御中										Issue No. / 発行№ : PC-0037555										
										Issue date / 発行日 : 2023/11/29										
工程変更連絡書 Process Change Notice										ヒロセ電機株式会社 工場 品質管理課 Malaysia Factory, Quality control section, Hirose Electric Co., Ltd.										
										承認 (Approval)			査閲 (Review)			作成 (Created by)				
貴社益々ご清栄のこととお喜び申し上げます。日頃は弊社製品のお引き立てを賜り、厚く御礼申し上げます。 早速ですが、貴社への納入製品について、下記の通り工程変更を計画しております。 本書にて工程変更のご案内をさせていただきます。変更計画可否を提出後 2週間以内にご返却を賜りたくお願い致します We truly appreciate your significant support always. We are currently planning on the below process change for the products planned to be delivered to your company. Forwarding shares the notification of the process change. Your approval for the change plan within 2 weeks will be appreciated.																				
貴社品番/Product number of your company					弊社品番/Product number by Hirose Refer to Attachment List 添付ファイル一覧参照					弊社品名/Product name by Hirose Refer to Attachment List 添付ファイル一覧参照

Product Engraving Comparison (製品刻印の比較)

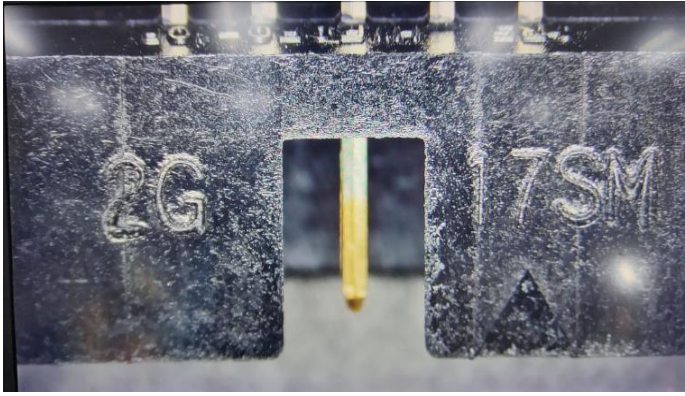
変更内容 / 変更内容	変更1	区分 Type	設備の変更（ロット表示） / Equipment change (lot indication)							理由 Reason	品質安定の為です / Stability of quality									
	変更2	区分 Type	—							理由 Reason	—									
	変更前 Before the change			変更後 After the change							影響範囲 The scope that will be affected.									
	熱刻印 Heat engraving			レーザー刻印 (刻印の比較は別紙参照) Laser engraving (Refer Attachment for engraving comparison)							設計変更は伴わない為、製品仕様、性能に変更はございません。 There is no design change, so there is no change on product specifications and performance.									
											・ 外観の変更 Appearance 有 Change ・ 含有物質変更 Containing substance 無 No change									
変更実施計画 / Execution schedule of the change plan	日程 Schedule	Aug-23	Sep-23	Oct-23	Nov-23	Dec-23	Jan-24			Legend : On-going/継続中 → Completed/完了 →										
	工程整備 Preparation of process	→				レーザー刻印購入手配(9月3W完了) Arranged to purchase laser engraving (completed Sep.4W)														
	標準類の整備 Preparation of standards, etc.	→				工程設計—標準類整備(着手済み、完了23年11月4W完了) Process Design - Standardization (started, completed Nov 4W)

From the photo above, we can conclude that the laser engraved lot no was much clearer compared to heat engraved lot. The size for each letter was uniformed and position also aligned.
